Projektnummer
S-1406

Datum
09.03.2023

Erschließung Baugebiet Hundskirch | V2 | Flur 18 Flurstücke 51, 52 Varianten A und B

Stellungnahme zu Flächen der Feuerwehr und Löschwasserversorgung

Variante 1 – Verworfen

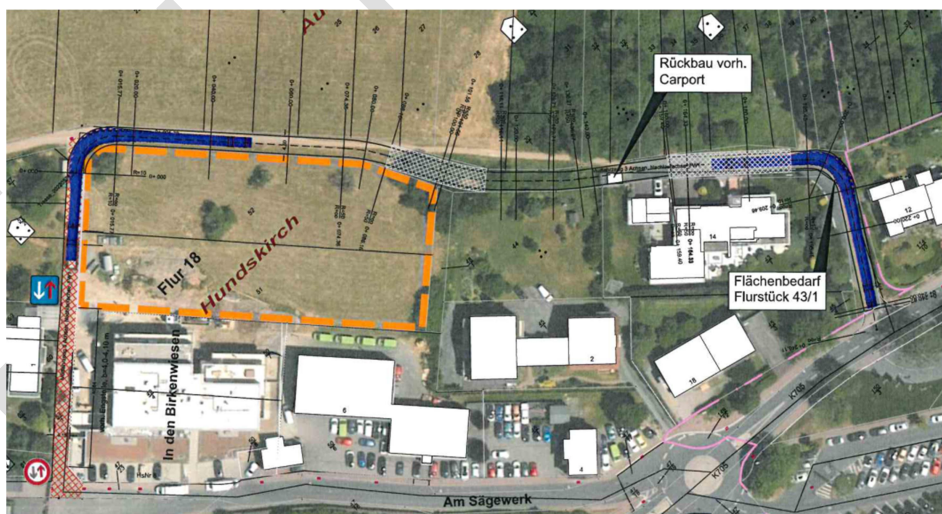
In dem vorliegenden Erläuterungsbericht wird die Errichtung einer Wendeanlage am Ende der öffentlichen Straße „In den Birkenwiesen“ in Erwägung gezogen (als verkehrstechnische Variante 1 benannt – Wendeanlage). Aus unserer Sicht ist dies nicht zielführend, da eine Wendeanlage, wie sie im Erläuterungsbericht beschrieben wurde, die verfügbare Fläche des Baugebiets deutlich einschränken würde.

Besser könnte man die Einfahrt von der Straße „In den Birkenwiesen“ in die Stichstraße auf dem Baugebiet so errichten, dass sie als Wendemöglichkeit für Fahrzeuge der Feuerwehr dient. Siehe angefügter Plan im Anhang.

Auszug Variante 1 (Wendeanlage)

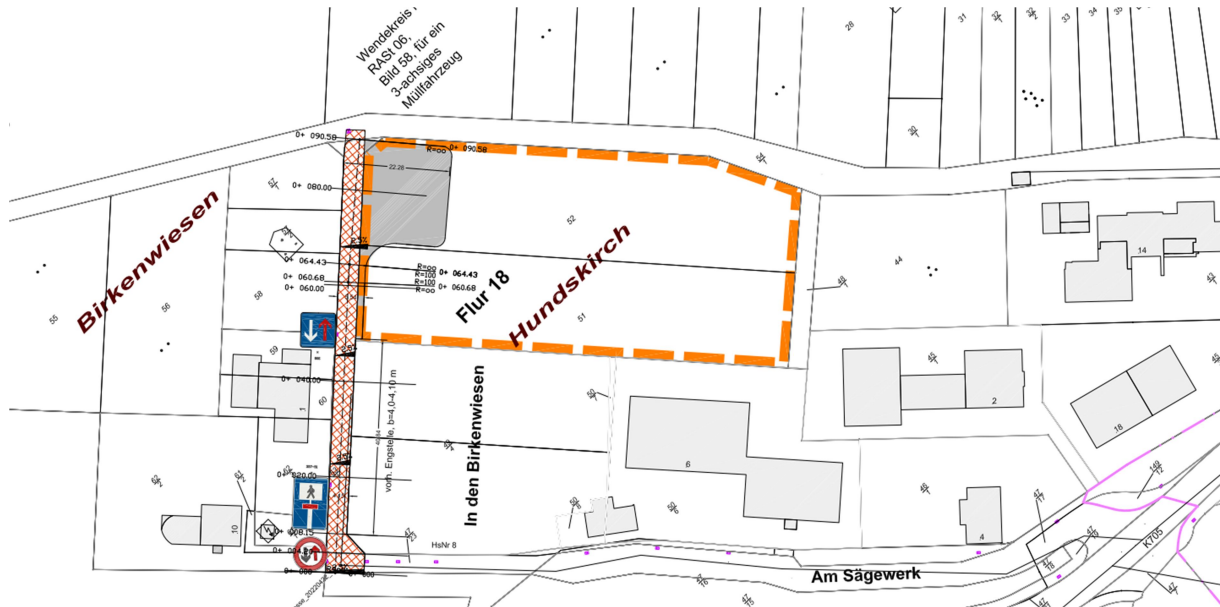
Gemäß Variante 1 (Wendeanlage) des vorgelegten Erläuterungsberichtes zur Erschließung, könnte eine Wendefläche errichtet werden:

Da diese Wendefläche jedoch die Grundstücke stark einschränkt, schlagen wir folgende Alternative vor:

Nach erster Einschätzung könnten folgende Aufstell- und Bewegungsflächen bei einer Wohnbebauung (Variante A) erstellt werden (vgl. Variante A im Anhang).

1. Am nordöstlichen Ende der Straße „In den Birkenwiese“ könnte eine Bewegungsfläche auf den vorhandenen Schotterweg hergestellt werden. Diese Fläche würde geringfügig in das Grundstück hinein ragen. Diese Bewegungsfläche sollte so errichtet werden, dass sie als Bewegungsfläche dient und zusätzlich als Wendemöglichkeit für Fahrzeuge der Feuerwehr genutzt werden kann (z.B. Rückstoßmöglichkeit). Dabei sind die Kurvenradien und die Abmessungen der Bewegungsflächen gemäß der MRFLFw zu beachten.

2. Im Bereich der Einmündung von der Straße „In den Birkenwiese“ in die Stichstraße soll eine Aufstellfläche für die Feuerwehr (auf der Fläche der Privatstraße – keinen Einfluß auf die Grundstücke) errichtet werden. Dieser Bereich soll zusätzlich als Wendemöglichkeit für die Feuerwehr dienen, sodass auch hier die nach MRFLFw erforderlichen Kurvenradien, zu beachten sind.

3. Am Ende der Stichstraße muss eine zus. Wendemöglichkeit (T-Wende mit Rückstoßmöglichkeit) vorgesehen werden, da mit einer Länge der Privatstraße von ca. 70 m ein Zurücksetzen mit Feuerwehrfahrzeugen über so eine Lange strecke schwierig ist.

Auszug Trinkwasserplan

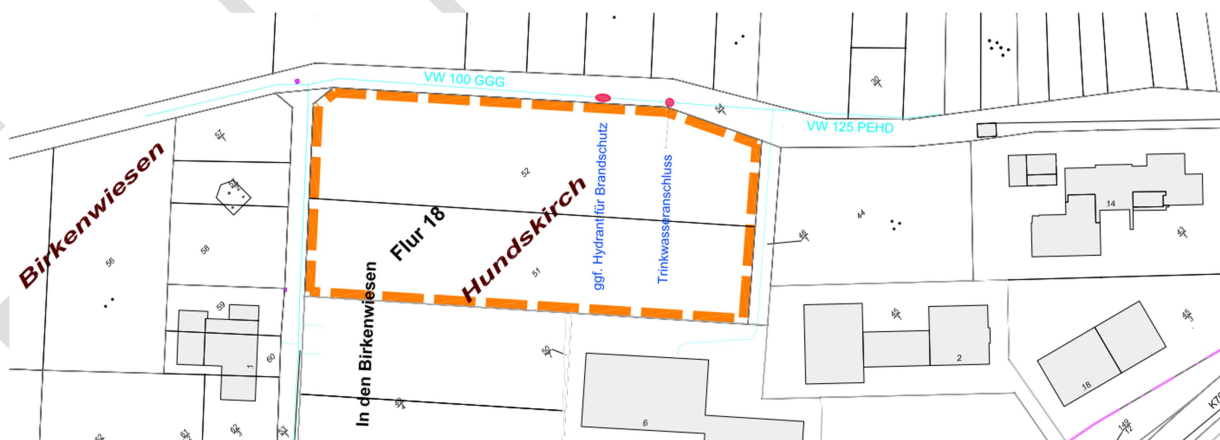
Im nördlich gelegenen Schotterweg liegt im Bereich des Baugrundstücks Flur 18 eine DN 100 Trinkwasserleitung (Stichleitung!).

Um die Löschwasserversorgung für den ersten Löschangriff der Feuerwehr und zur Rettung von Personen sicherzustellen sollten zwei zus. Hydranten nördlich des Grundstücks auf der o.g. Leitung errichtet werden. Durch diese beiden Hydranten wird die Löschwasserversorgung innerhalb von 75 m bis zu den Gebäuden in Anlehnung an DVGW 99 für den Erstangriff der Feuerwehr sichergestellt. Die Hydranten müssen für die Feuerwehr frei zugänglich sein und gemäß DIN 4066 gekennzeichnet werden. Die Lage der Hydranten ist dem angefügten Plan zu entnehmen.
